RAPPORT DE CONTROLE D'INSTALLATION ÉLECTRIQUE DOMESTIQUE

Rue saint jean 5 7110 Boussoit Belgique

TI-020 DEFECT/5800124

Tableau 1

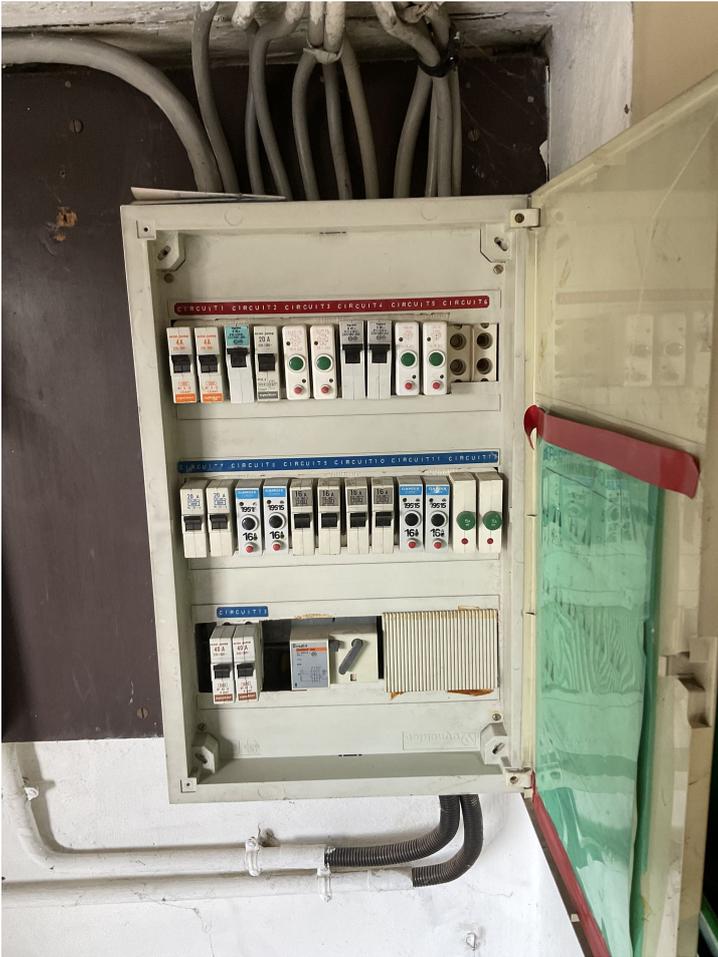
Libellé	Paragraphe
La valeur de la résistance de ce circuit (TBT) est insuffisante, celle-ci doit être au minimum de 500.000 Ohms.	L1: 6. 4. 5. 1.; L3: 6. 4. 5. 2.
Réaliser une prise de terre conforme aux prescriptions.	L1 : 4.2.3.; 5.4.2.; 5.4.3.
Prévoir un interrupteur différentiel distinct d'une sensibilité de 30 mA pour la (les) salle(s) de bain.	L1: 4.2.4.3.
Prévoir un interrupteur différentiel distinct d'une sensibilité de 30 mA pour lessiveuse, lave-vaisselle et/ou séchoir et appareils assimilés.	L1: 4.2.4.3.
Placer l'interrupteur différentiel général à l'origine de l'installation (sortie compteur kWh) afin d'assurer la protection contre les contacts indirects lors d'utilisation de canalisations de classe I (ex.: XFVB ; VFVB ; EXAVB, EVAVB).	L1: 4.2.3.1.; 4.2.4.3; L3: 4.2.3.1.
Prévoir le(s) schéma(s) unifilaire(s) de l'installation.	L1: 3.1.2.; 9.1.1; 9.1.2
Prévoir le(s) schéma(s) de position de l'installation.	L1: 9.1.2.

La tension nominale doit être affichée de manière apparente en un endroit judicieusement choisi.	
Protéger correctement les pièces nues sous tension et accessibles.	L1: 4.2.2.3.; 5.1.4.; L3: 4.2.2.2.; 5.1.4

Libellé	Paragraphe
Obturer les ouvertures non utilisées du tableau ou coffret.	L1: 4.2.2.3.; 5.1.4.; 5.3.5.1.
Assurer la continuité de la mise à la terre du (des) conducteur(s) de protection.	L1: 5.4.3.5.; L3: 5.4.3.5.
Prise(s) : le contact de terre est à relier à la terre de l'installation.	L1: 5.3.5.2.
Interrupteur, prise de courant ou boîte de dérivation à reconditionner et/ou refixer.	
Le différentiel doit être remplacé.	
Différentiel non conforme aux normes

Sectionneur de terre absent(terre non mesuré)

Présence de prise sans protection enfant
